MĚSTO BOHUMÍN

VYSVĚTLENÍ ZADÁVACÍ DOKUMENTACE č. 32 - 40

Číslo jednací:	MUBO/52317/2025/INV/Ka
Název zakázky:	Bohumínská městská nemocnice – pavilon LDN
Druh veřejné zakázky:	nadlimitní zakázka na stavební práce
Zadávací řízení:	otevřené řízení
Název/obchodní firma zadavatele:	město Bohumín
se sídlem:	Masarykova 158, 735 81 Bohumín
IČ:	00297569

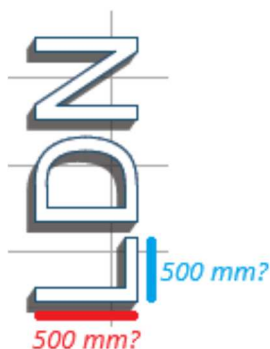
Jaká má být hloubka písmen, z jakého materiálu má být logo vyrobeno, jakým způsobem má být logo připevněno? Má být logo přikotveno/nalepeno přímo do fasády nebo přes konstrukci? Pokud skrz konstrukci, žádáme o výkres konstrukce.

Velikost písma 500 mm – viz obrázek. Je tím myšlena výška vodorovného písmene nebo horizontálního písmene?

font artifakt element black

provedení:

bočnice hliníkový plech tl.2mm

čelo bílé matné plexisklo tl.3mm

kotvení na závitové tyče na chemickou kotvu

sklon tyčí mírně od fasády - aby stékající voda neodkapávala na fasádu

30mm distance písmen od fasády

hloubka písmen 80 mm

Výkres č. - 1D.1.1.b.12_Sit_dem_zp_pl

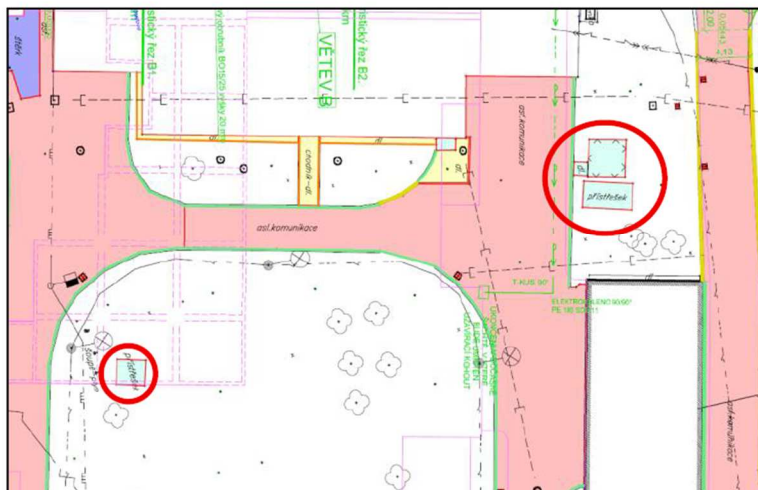
Žádáme zadavatele o bližší specifikaci demontovaných přístřešků, rozměry (šířka, výška, délka) z jakého materiálu demontované přístřešky jsou a zdali se jedná o vyznačené přístřešky z výkresu „1D.1.1.b.12_Sit_dem_zp_pl“ ze objektu SO02.

Přístřešky budou provozovatelem odstraněny před zahájením stavby, ze soupisu prací je vypuštěno

Viz. odpověď č. 11
